國立彰化師範大學-屋頂太陽光電系統 調整規劃更新說明

進德校區_調整規劃說明

寶山校區_調整規劃說明

➤ 巧思館，棚架型

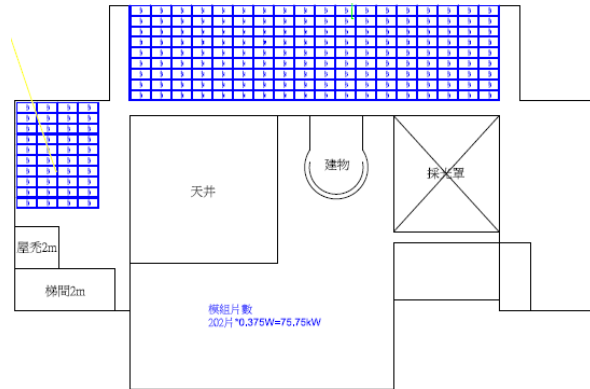
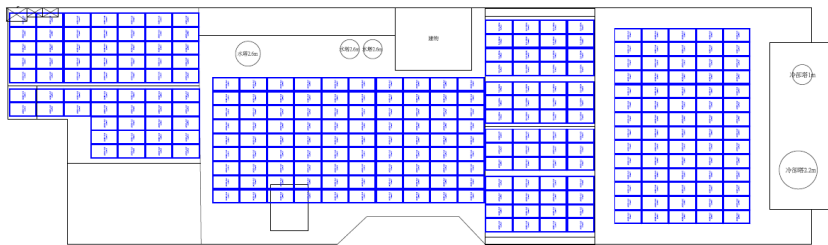
外觀考量下修_3F、4F不施作光電

5F_走道保留1.5-1.8米、高度:高225cm,低120cm

下修前，設置容量:157.5kWp

下修後，設置容量:75.75kWp

➤ 綜合中心，棚架型+平舖型

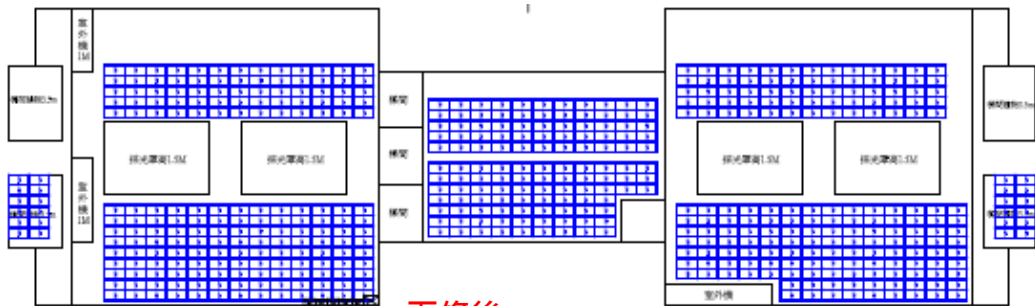
西南面一區塊為鐵皮增建，無法施作

下修前，設置容量:115.5kWp

下修後，設置容量:103.875kWp

➤ 白沙大樓，棚架型

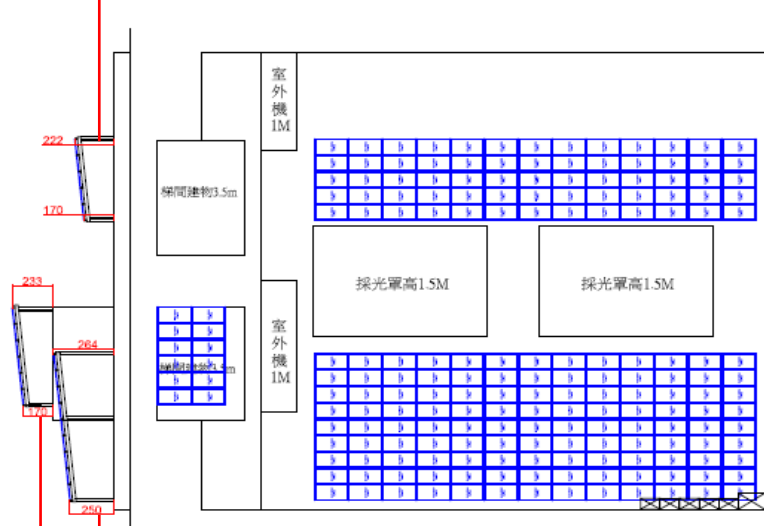
外觀考量，北面退縮、降低高度 & 2側前面屋突取消施作

下修前
設置容量:251.25kWp

下修後
設置容量:191.625kWp

➤ 白沙大樓，棚架型

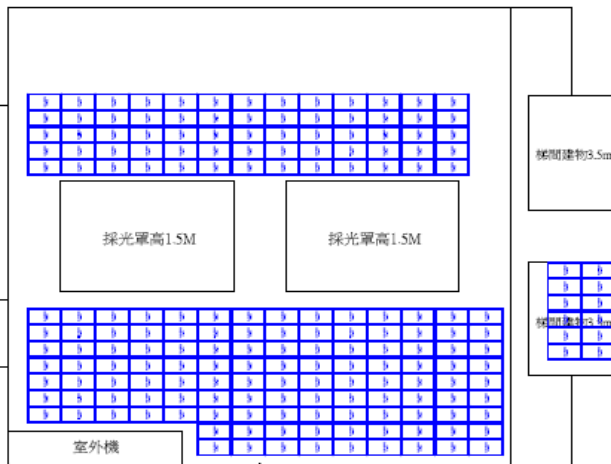
外觀考量，北面退縮、降低高度 & 2側前面屋突取消施作
下修後，設置容量:191.625kWp

高:222cm 低:170cm

高:264cm 低:250cm

高:233cm 低:170cm

高:232cm 低:180cm

高:255cm 低:180cm

➤ 弘道館，棚架型 原設置容量:118.125kWp

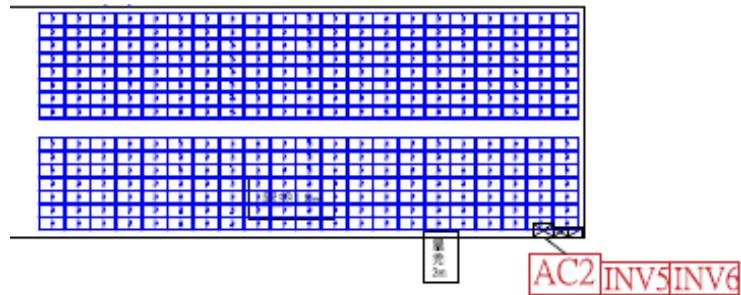
建物無竣工圖，考量建物老舊，評估不可施作

➤ 餐廳，棚架型 原設置容量:212.25kWp

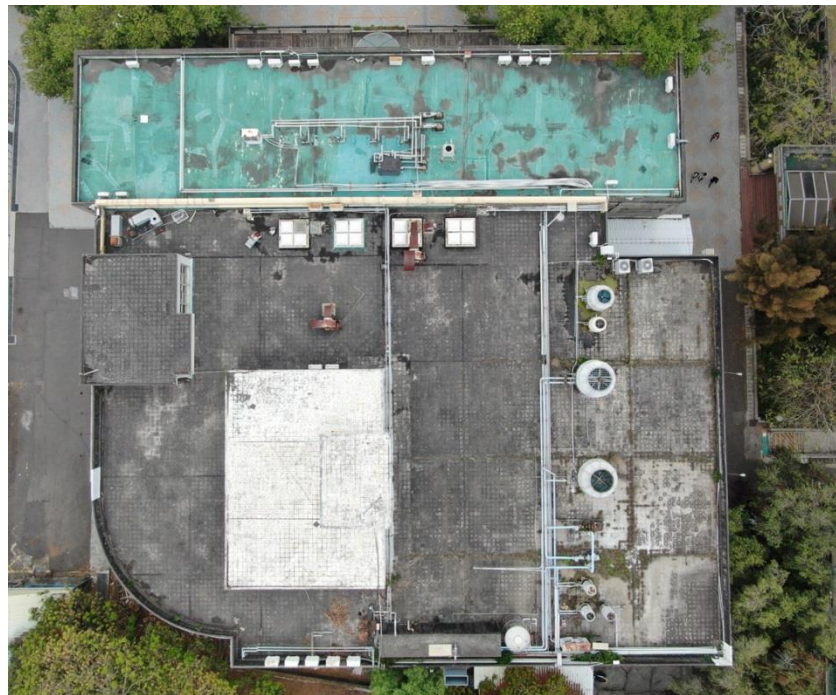
餐廳北面區域無使用執照、竣工圖，無法施作，下修後146.625kWp

➤ 第七宿舍，棚架型，原設置容量:198kWp

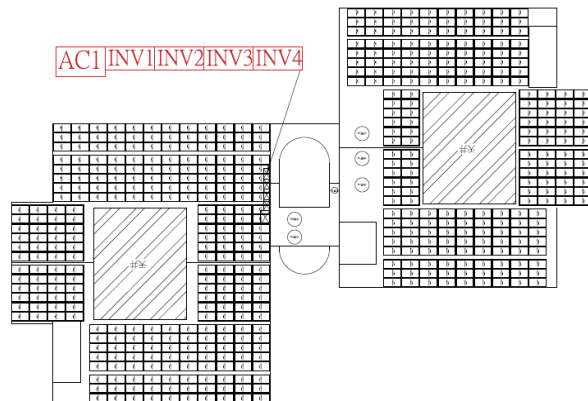
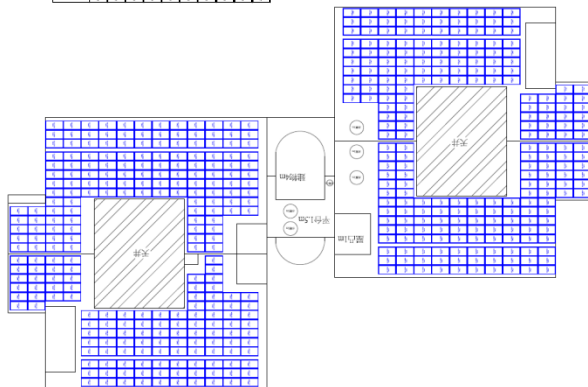
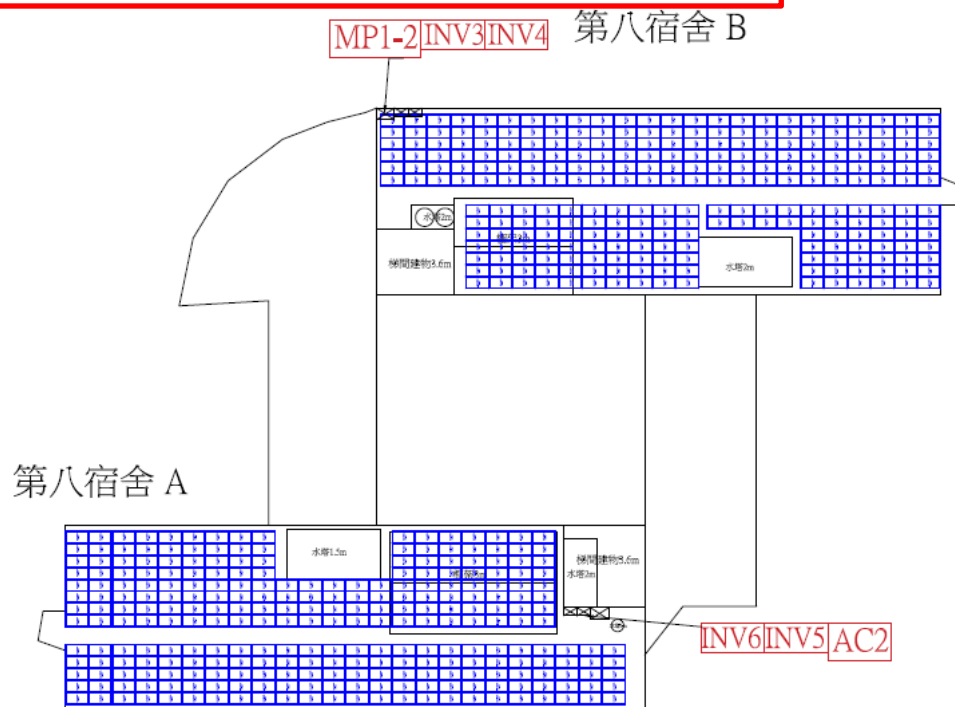
實際鋼構勘量後容量調整，下修後181.5kWp

下修前
設置容量:186kWp

下修後
設置容量:181.5kWp

➤ 第八宿舍，棚架型，原設置容量:198kWp

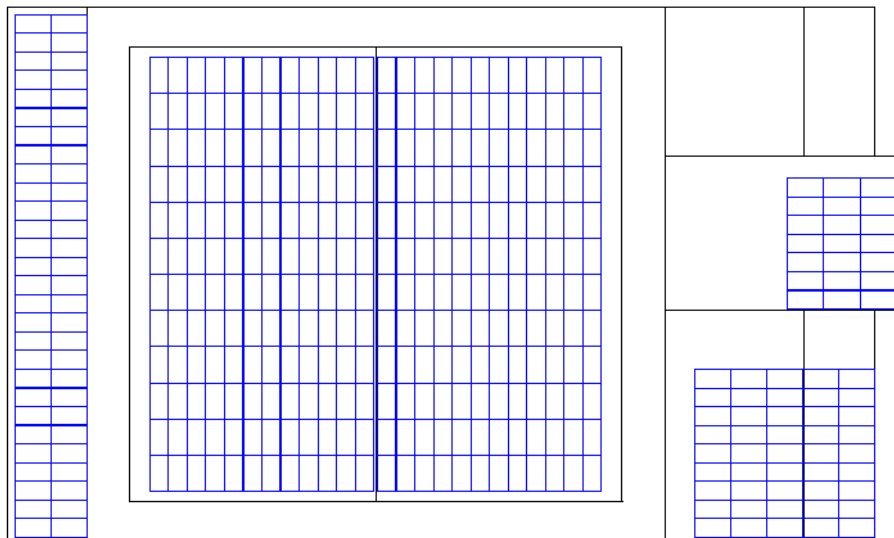
原太陽能熱水器拆除回收

需空出熱泵空間，2棟各退12片(9kWp)，下修後189kWp

➤ 王金平活動中心，平鋪型

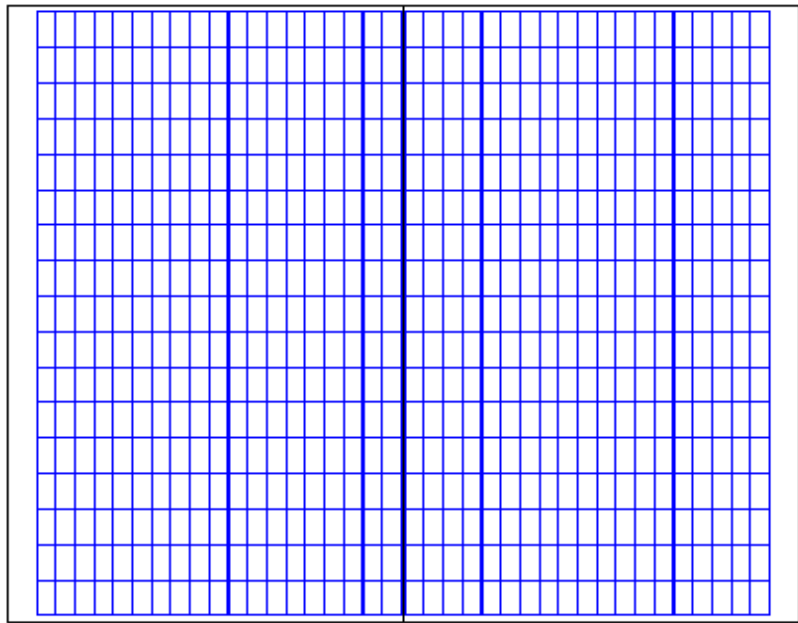
增建建物規劃

設置容量:153.75kWp

➤ 王金平游泳館，浪板平鋪型

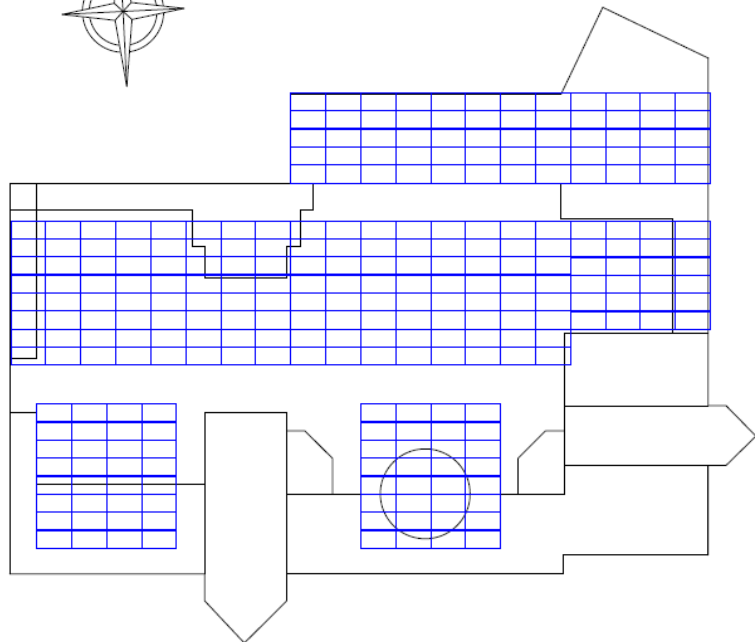
增建建物規劃

設置容量:242.25kWp

➤ 學生活動中心，RC屋頂棚架型

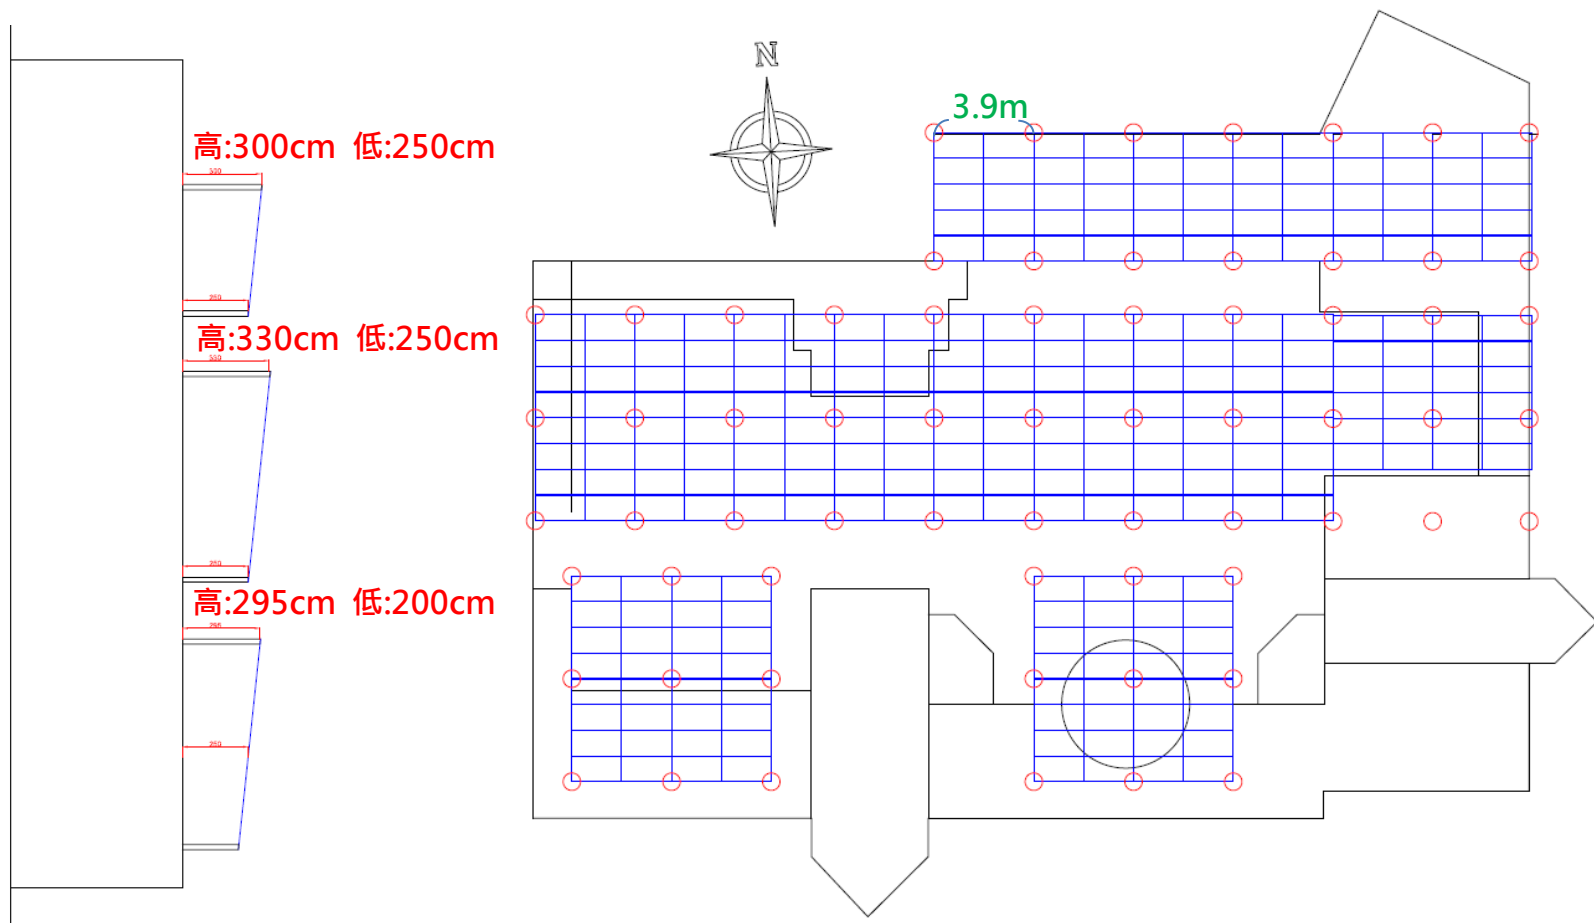
增建建物規劃

設置容量:103.5kWp

教學一、二館，棚架型-原設置容量:99.75kWp

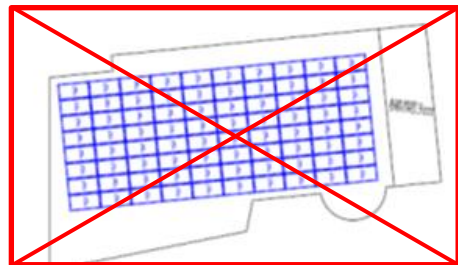
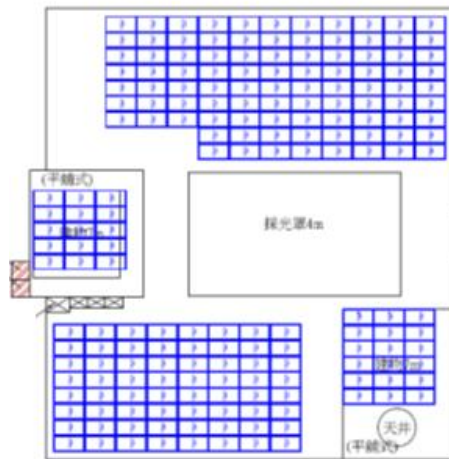
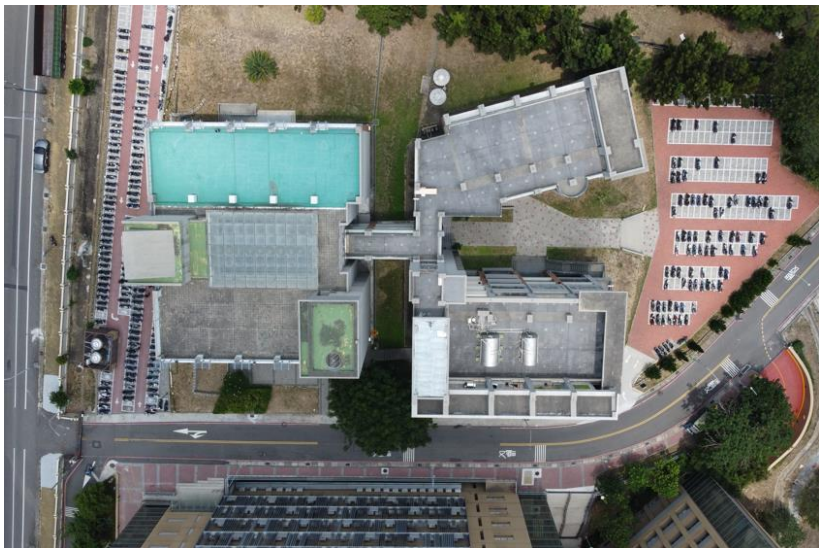
教學二館，校方考量未來屋頂要增建，取消施作光電
僅施作教學一館，下修後，設置容量:69.75kWp
